AUTOSTRADA (A14) BOLOGNA-BARI-TARANTO TRATTO: ANCONA SUD - PORTO S.ELPIDIO

SVINCOLO DI POTENZA PICENA

PROGETTO DI FATTIBILITA' TECNICO-ECONOMICO

Risposte alle richieste di osservazioni enti e privati
assoggettabilità a VIA

Figura 1: stralcio della rete ecologica regionale con l'intervento in progetto cerchiato in rosso

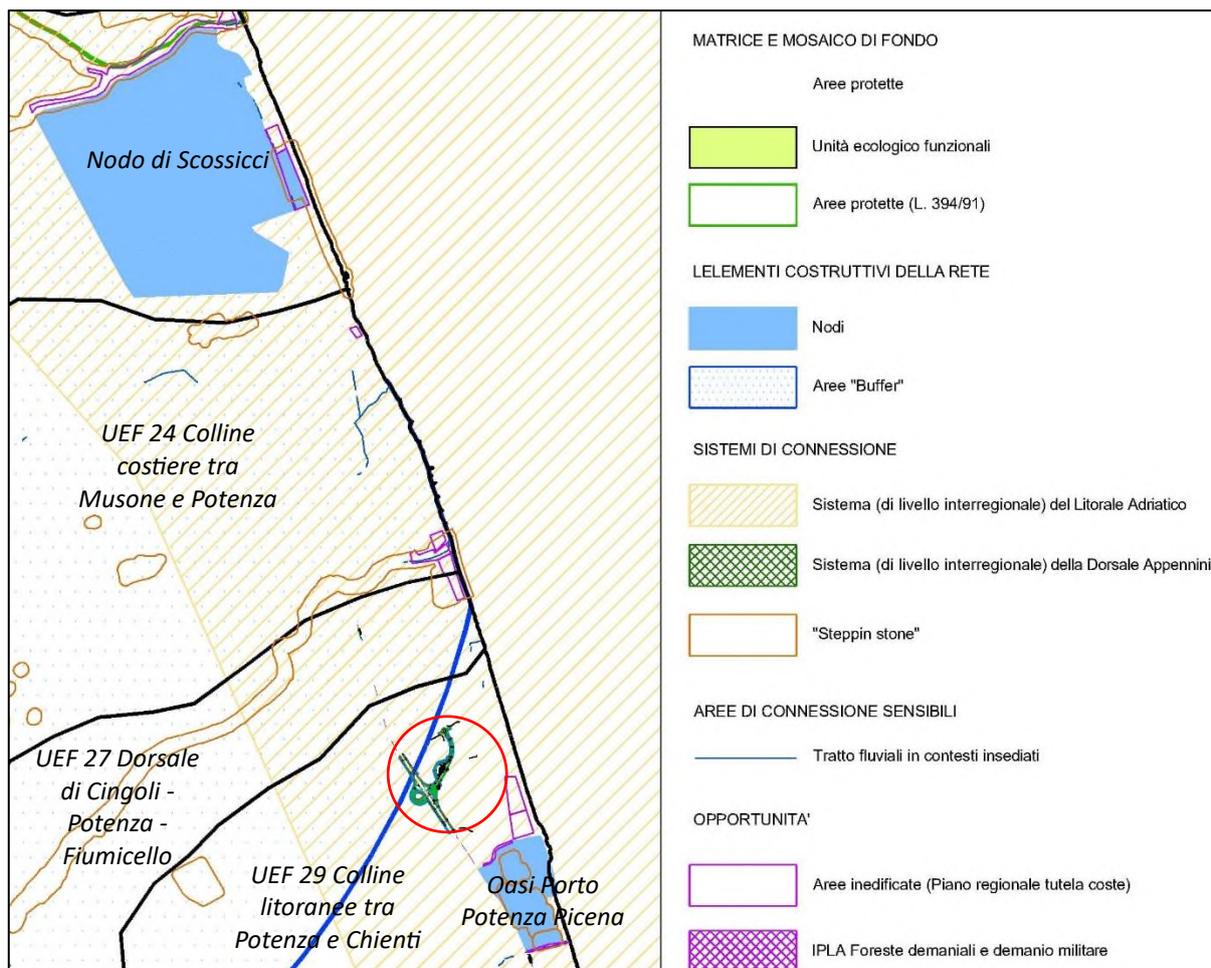
Riguardo la frammentazione degli habitat che la realizzazione dell'opera comporterà, per consentire gli spostamenti della fauna terrestre, si dovrà provvedere alla redazione di uno studio, firmato da professionisti competenti in materia faunistica, finalizzato ad inserire nel progetto, con adeguati elaborati progettuali, idonei punti ottimali di attraversamento della fauna.

Il contesto ambientale interessato dal progetto è di tipo agricolo caratterizzato da colture agrarie di seminativi in rotazione. In base alla rete ecologica regionale l'area appartiene all'Unità Ecologico Funzionale¹ 29 delle "Colline costiere tra Potenza e Chienti". Tale Unità è caratterizzata da un *Index of Landscape Conservation* (ILC) proposto da Pizzolotto & Brandmayr (1996)² minore di 0,2 che esprime una naturalità molto bassa (la composizione del mosaico ecologico, infatti, denota l'84,07% di aree agricole, il 13,74% di aree artificiali e il 2,19% di vegetazione naturale) e un Indice Faunistico Cenotico medio (IFm) proposto da Santolini R, G. Pasini (2007)³, ottenuto come media dei valori ponderati dei singoli parametri di qualità ambientale valutati faunisticamente ed espresso generalmente normalizzandolo su di una scala di valori compresa tra 0 e 100, ponendo a 100 il valore di IFm più alto, pari a 26,20. Le specie target di questa unità sono: Geco comune e Geco verrucoso (rettili); Tritone cretato italiano, Rospo smeraldino (anfibi); Moretta tabaccata, Ortolano, Averla piccola, Cappellaccia (uccelli). A livello gestionale in questo contesto l'obiettivo generale è il rafforzamento del sistema di connessioni presente e l'incremento generale della permeabilità della matrice agricola.

Analizzando nel dettaglio la rete ecologica l'area di intervento ricade interamente nel "Sistema di connessione (di livello interregionale) del Litorale Adriatico" e parzialmente nel limite sud dell'area "buffer" del nodo "Scossicci" (figura 1). (in generale, le aree "buffer" sono porzioni di territorio che, pur essendo al di fuori dei loro limiti, sono funzionalmente strettamente collegate ad essi. In particolare, si tratta di aree omogenee rispetto alle tipologie vegetazionali o, per le garzaie, entro la distanza media (10 km) a cui si spingono gli ardeidi per la ricerca del cibo).

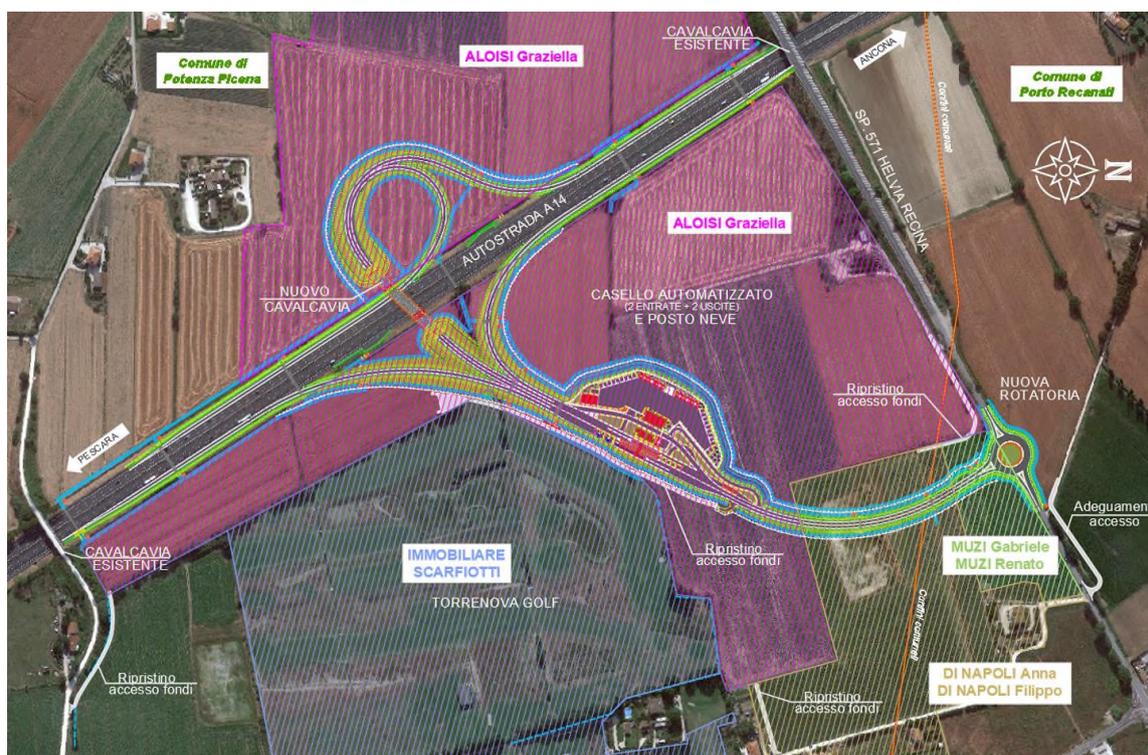
- nella fase di redazione del progetto dovranno essere sviluppate soluzioni che permettano di minimizzare il frazionamento dei terreni e delle proprietà agricole, per minimizzare l'interferenza col sistema agricolo fondiario e la deframmentazione dei suoli, valutando alternative che possano mitigare gli impatti sul comparto agricolo ed in particolare la possibilità di ridurre il piazzale posto vicino al nuovo casello;

Dall'analisi delle proprietà catastali, si evince che gli interventi insistono ed interferiscono su poche proprietà. La figura sottostante, mettendo in evidenza la disposizione delle varie proprietà, mostra come l'asse del casello e del posto neve siano posti parallelamente al campo da golf, cercando di minimizzare il frazionamento dell'azienda agricola Aloisi, su cui insistono la maggior parte delle occupazioni.

Nella parte terminale di connessione con la SP 571 Helvia Recina, in ottemperanza ai dettami normativi (Codice della Strada e DM 2006 "Norme funzionali e geometriche per la costruzione delle intersezioni stradali"), la posizione della rotatoria di progetto risulta praticamente obbligata dalla presenza, sia lato monte sia lato mare, di altre connessioni (viabilità ed accessi); questo ha comportato una modesta frammentazione dei terreni delle ditte Muzi e Di Napoli.
